VÉRIFICATEUR ET CONTRÔLEUR TECHNIQUE

## Vérification et validation des plans et des notes de calcul de structures du centre professionnel de la ville des Cayes

Rapport  
Janvier 2019

Figure 4 Analyse modale d'un bâtiment de type I / Direction transversale (Y-Y)

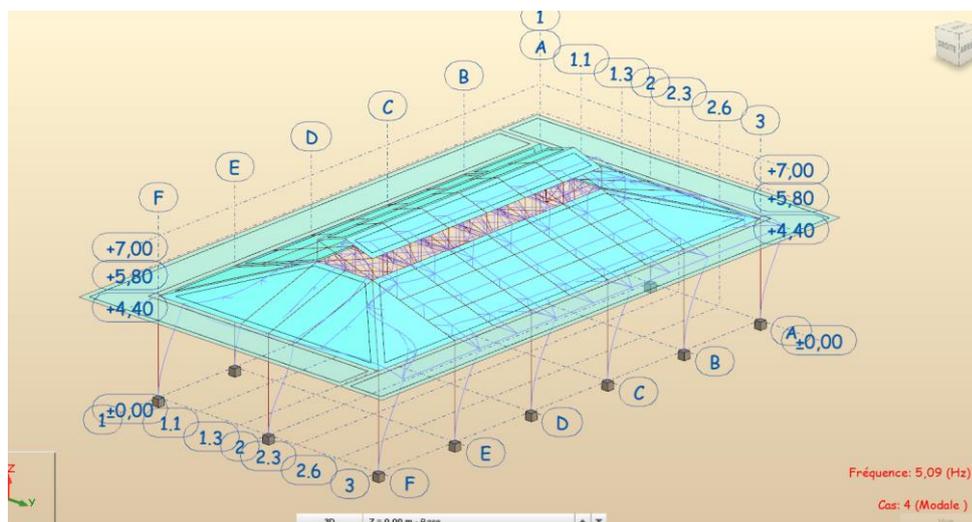
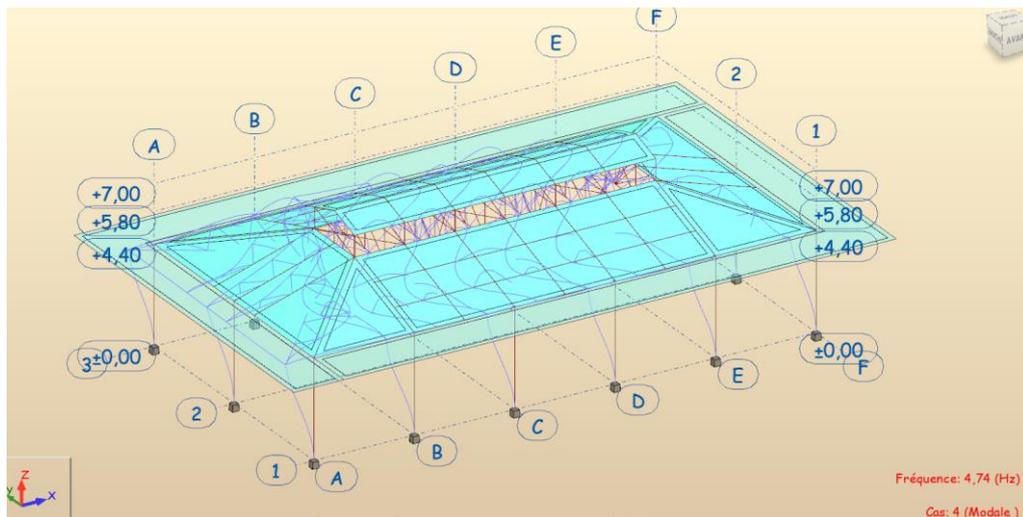
- ☞ Le système de résistance aux charges latérales (SRCL) dans le sens court (transversal) des trois types de bâtiment n'est pas bien défini. Il y a une incohérence entre le modèle et les hypothèses.
- ☞ Les fermes analysées dans les notes de calcul ne correspondent pas aux fermes dimensionnées pour les bâtiments de type I

- ☞ Le modèle de calcul des fermes d'aciers en treillis présentés dans les notes de calcul des bâtiments de type I (auditorium, Atelier etc.) ne correspond point à celui présenté sur les plans d'exécution. C'est donc un aspect qui devra être repris et qui remet à posteriori la validation finale de cette composante structurale en ce qui a attrait à l'autorisation de bon pour exécution.
